入札参加者 各位

7営設第2414号
令和7年11月27日

新福岡県立美術館新築工事設計図書に関する質疑回答書

-別紙17-01

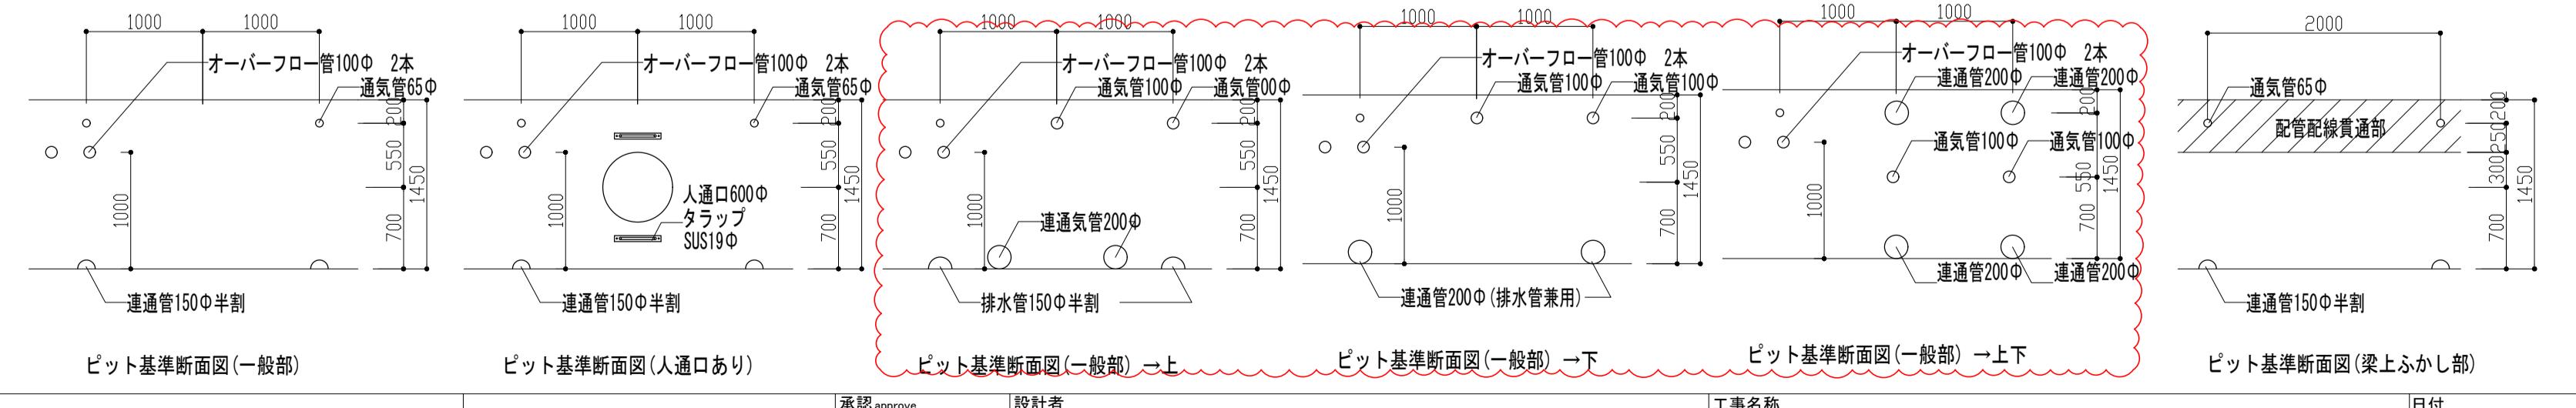
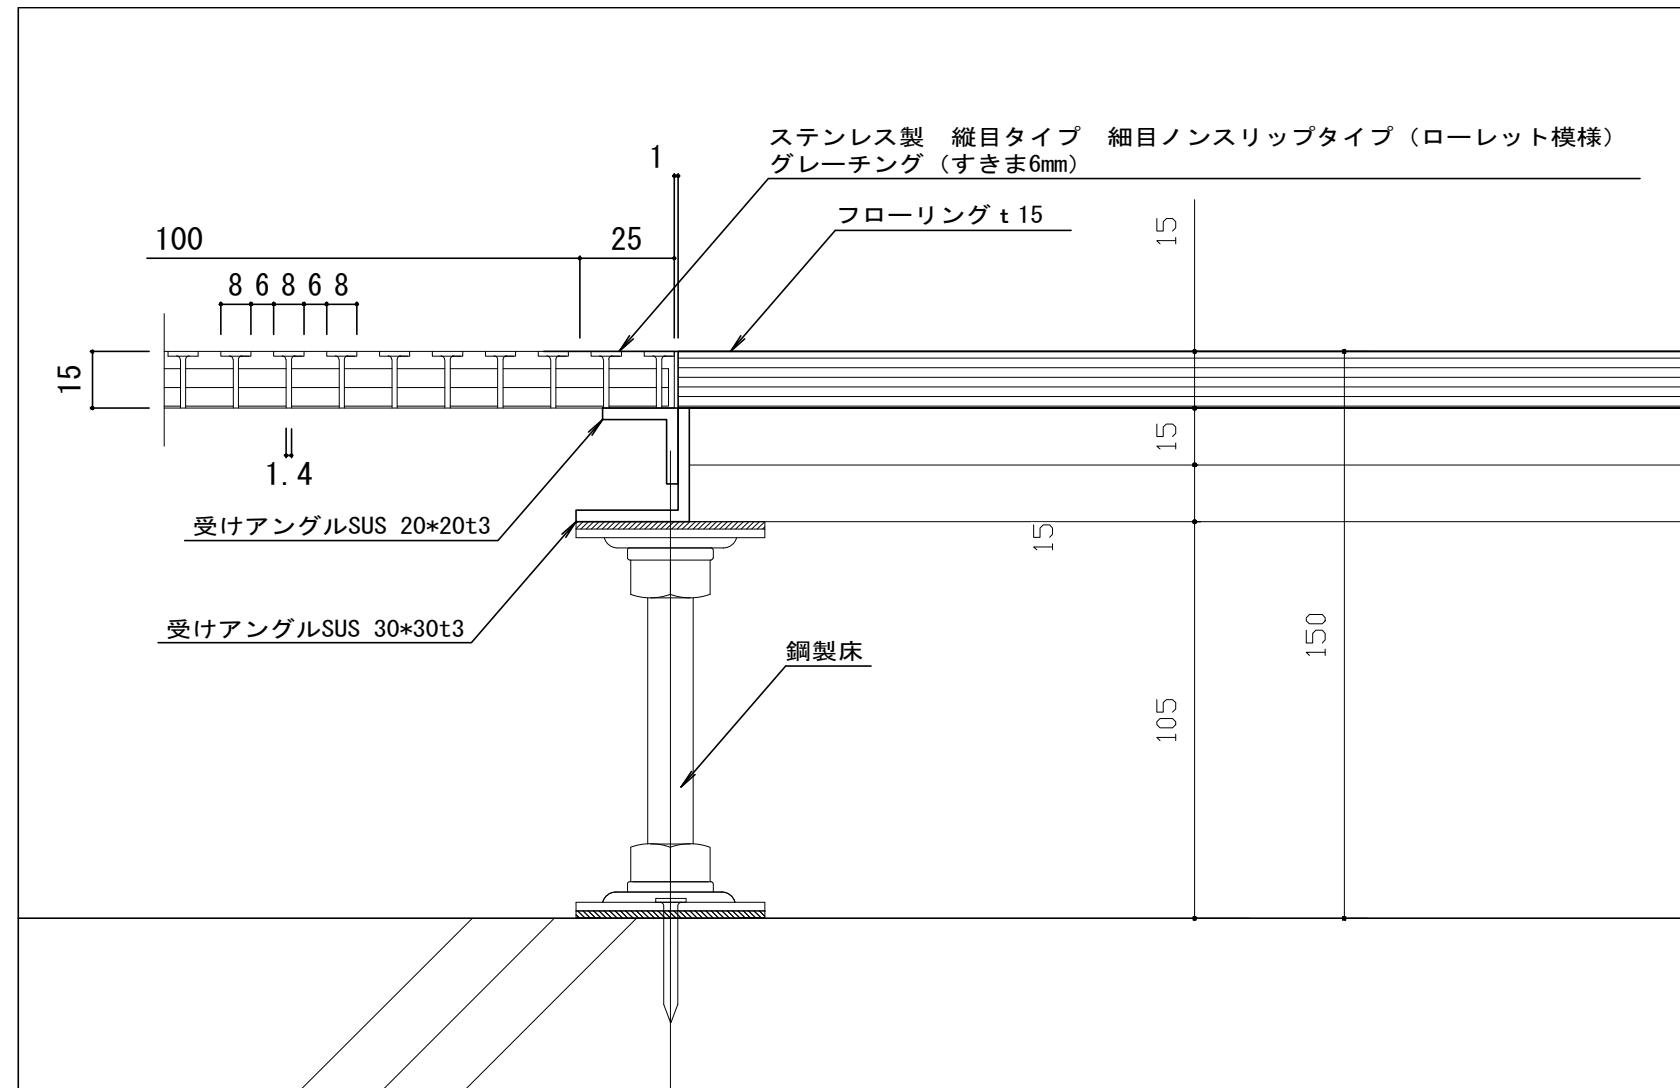
NO	図面番号	質 疑	回 答
4	A-003-2, 008-8 ~11	巾木において、内部仕上表(7)～(10)巾木欄に木製巾木 H=75が御座いますが、木の材質及び厚さを御指示下さい。 又、表面仕上に塗装等が必要な場合は仕様も含め御指示下さい。	収蔵庫詳細図を参照ください。(t12の杉材)
5	A-008-6, 017- 55, 019-23, 022- 27	2階授乳室において、壁下地が内部仕上表(5)及び2階展開図(15)ではGB-R t=12.5+12.5ですが、2階平面詳細図(5)及び水廻り詳細図(27)ではA・D面がLGS(t=50)+GB-F t=12.5+12.5と相違します。 2階平面詳細図(5)及び水廻り詳細図(27)を優先とし、D面の壁下地はLGS(t=50)+GB-F t=12.5+12.5と考えて宜しいでしょうか。 又、LGS(t=50)においてはD面のみと考えて宜しいでしょうか。	LGSは100型を使用します。 他は記載のとおりでよろしいです。
6	A-014-2, 016- 16, 017-70, 019- 30	3階コレクション展示監視員控室において、SD301が取りつく更衣室との戸塀壁は断面図(2)より軽鉄間仕切(t=65)+両面GB-Rt=12.5+ビニルクロスと考えて宜しいでしょうか。	防煙区画になる為、スラブまで壁が必要です。 LGS100型としてください。 監視室側 GB-Rt=12.5+ビニルクロス 前室側 AEP+GB-Rt12.5+12.5 としてください。
7	A-011-1	消水槽において、PIT階平面図で見当たりませんが、該当無しと考えて宜しいでしょうか。	該当あります。 別紙17-01(A-011-1)を参照ください。
8	A-011-1	各水槽において、PIT階平面図で→上:連通管200φ×2/排水管150φ半割×2/通気管100φ×2が御座いますが、ピット基準断面図(一般部)→上では通気管100φは見当たりません。 ピット基準断面図(一般部)→上を優先し、不要と考えて宜しいでしょうか。	該当あります。 別紙17-01(A-011-1)を参照ください。

別紙17-02

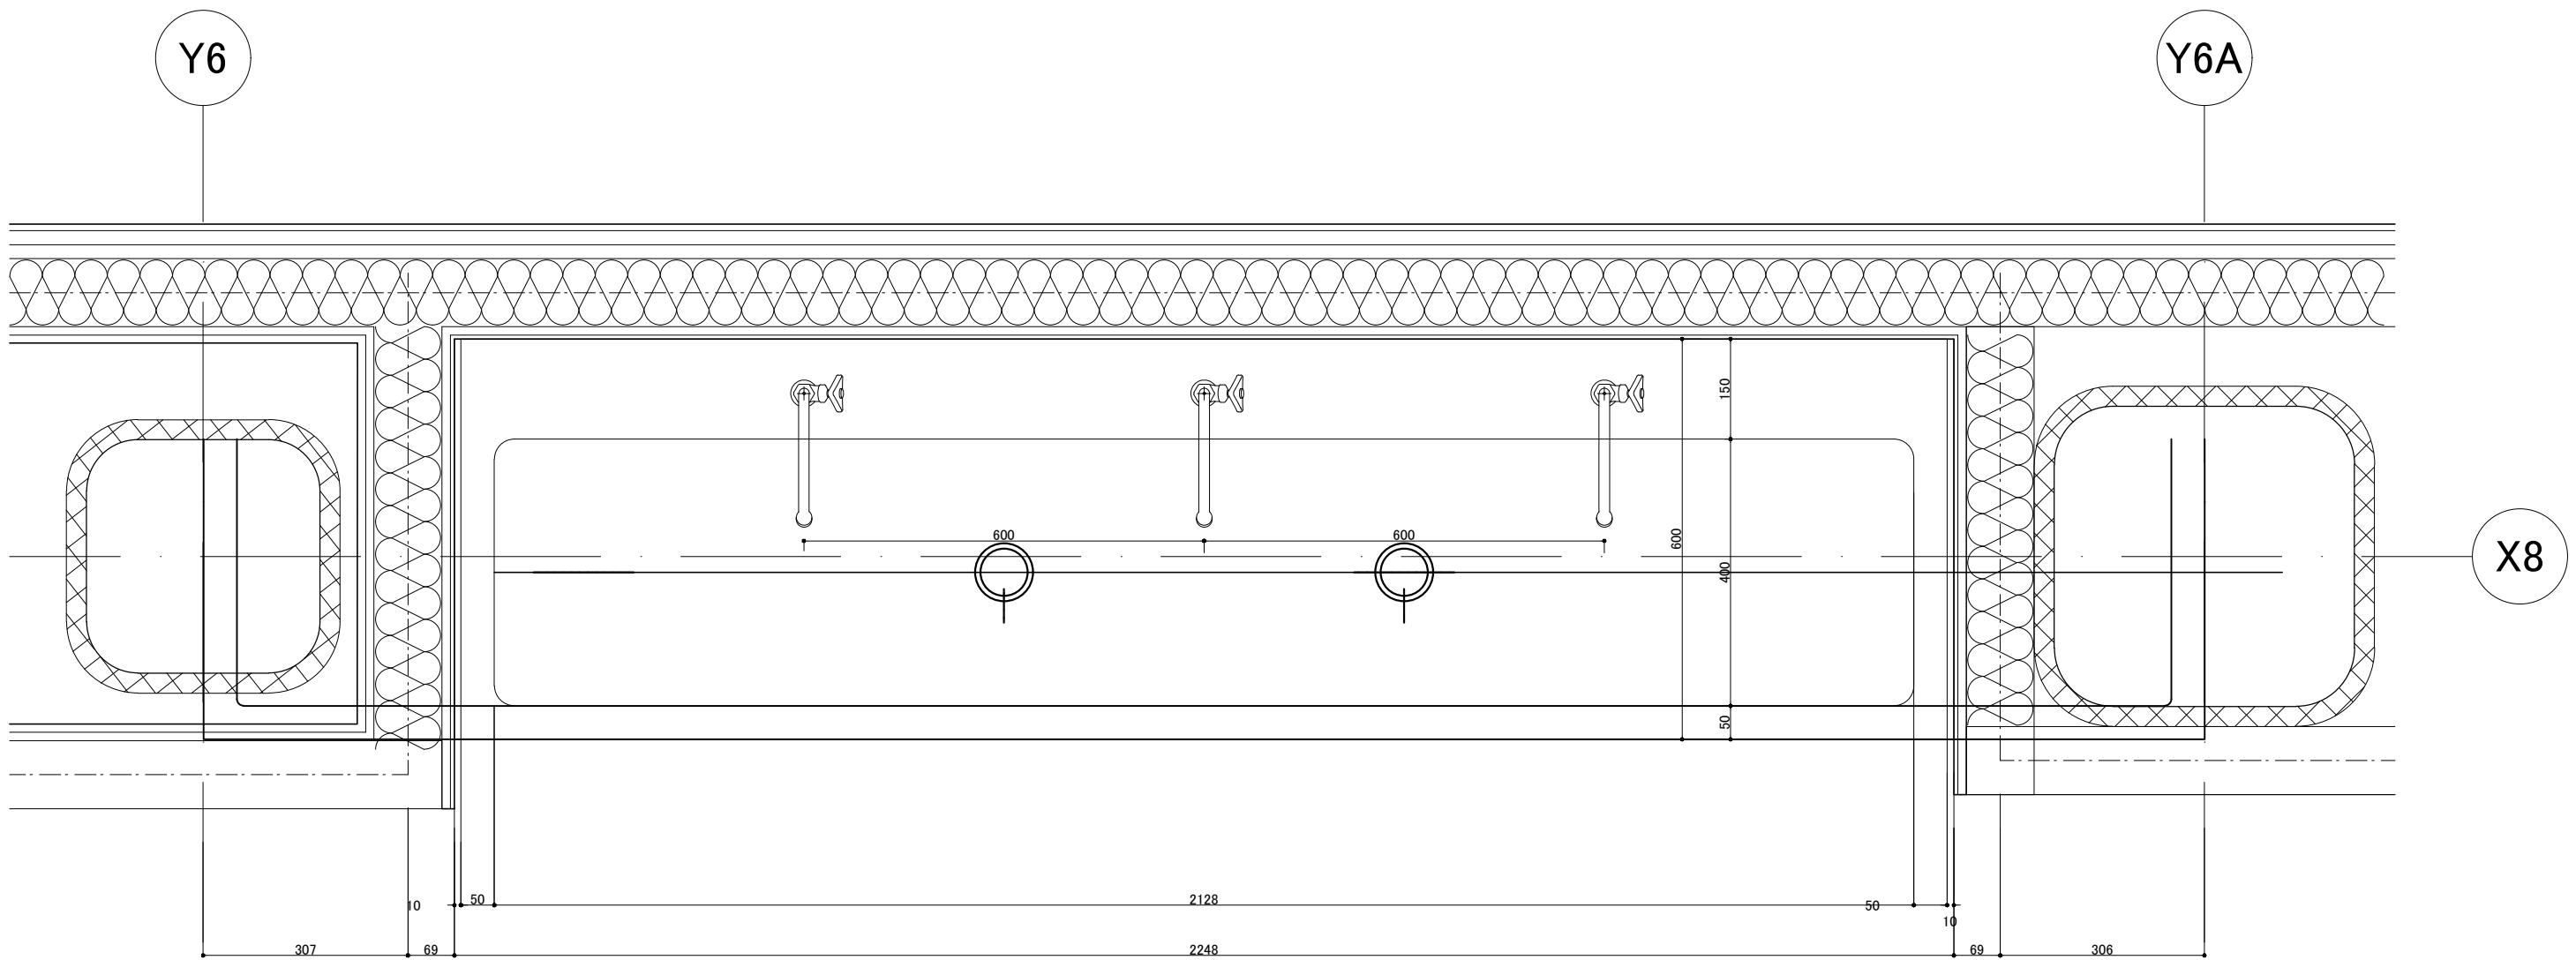
9	A-019-15-23-24	1階メイド・オーディ・ホワイ・2階メイド・オーディ・展示ロビー-A等において、平面詳細図にグレーチング 細目W=100と図示されておりますが、仕様・納まり等の詳細を御指示下さい。	別紙17-02を参照ください。

別紙17-05

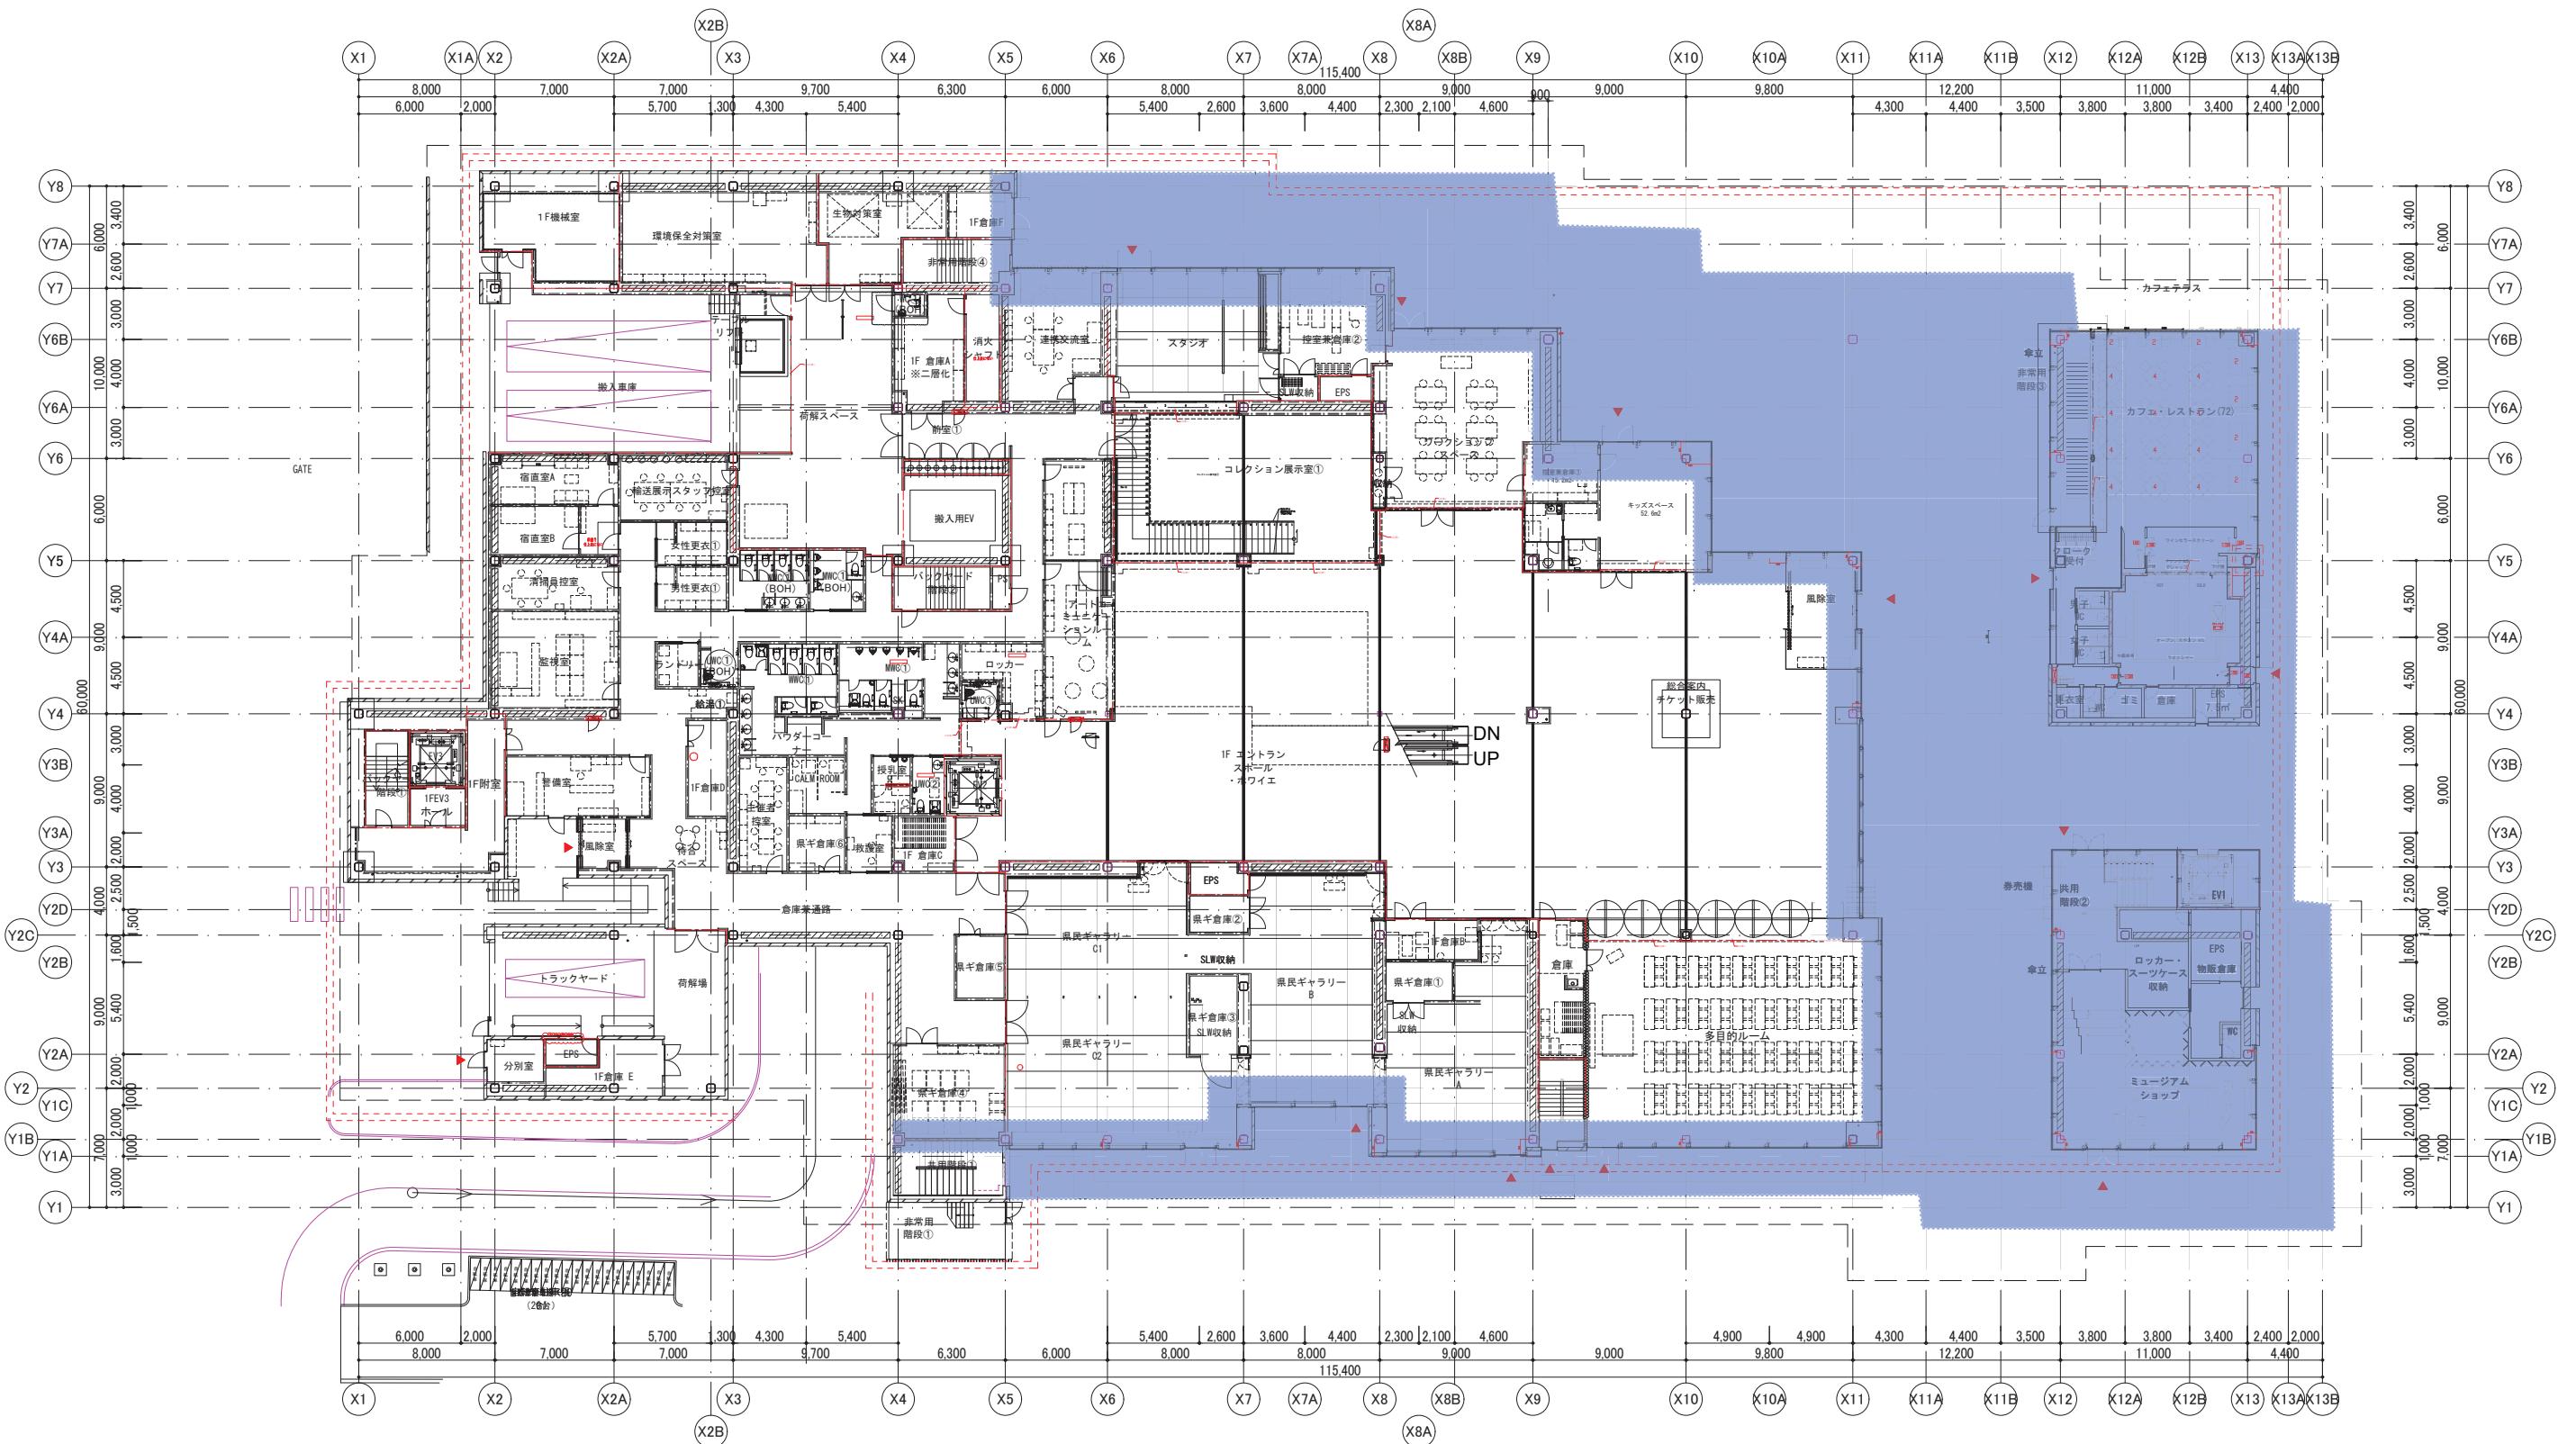
NO	図面番号	質 疑	回 答
16	A-030-3	サイン図(3)において、A-08 シルクスクリーン印刷をする基盤仕様を御指示下さい。	設置壁面仕様(同図A-05敷地案内板)によるものとする。
17	A-003-3	断熱材において、特記仕様書(3)で現場発泡断熱材(吹付硬質ウレタンフォーム断熱材)と記載されておりますが、仕様はA種1程度と考えて宜しいでしょうか。 又、明確な断熱範囲図を御提示下さい。	別紙17-05参照とします。 グレーに着色した部分が断熱の範囲です。 仕様はA種1程度とします。
18	A-034-1	トップライトの水抜き穴において、特別詳細図トップライト(1)に水抜き穴 ø 10が図示されておりますが、材質と必要範囲が見当たりません。 御指示下さい。	材料→水下パネルとなるAlt=2.0にø 10の水抜き穴を設けます。 範囲→2000mmピッチとします。 水下パネルの2000mmごとにジョイントがあり、そのジョイントに水抜き穴が設けられます。
19	A-016-14-022-8	1Fラントリーにおいて、水回り詳細図(8)のシャワーブースに片開き戸+ブース壁が図示されておりますが、1Fキー プランにTBの符号が見当たりません。 1FラントリーTB(トイレブース扉・壁)の建具表を御指示下さい。	備品工事(別途)とします。
20	A-016-14-022- 15	1F授乳室①において、水回り詳細図(15)のC展開に片開き戸+ブース壁が図示されておりますが、1Fキー プランにTBの符号が見当たりません。 1F授乳室①のTB(トイレブース扉・壁)の建具表を御指示下さい。	備品工事(別途)とします。
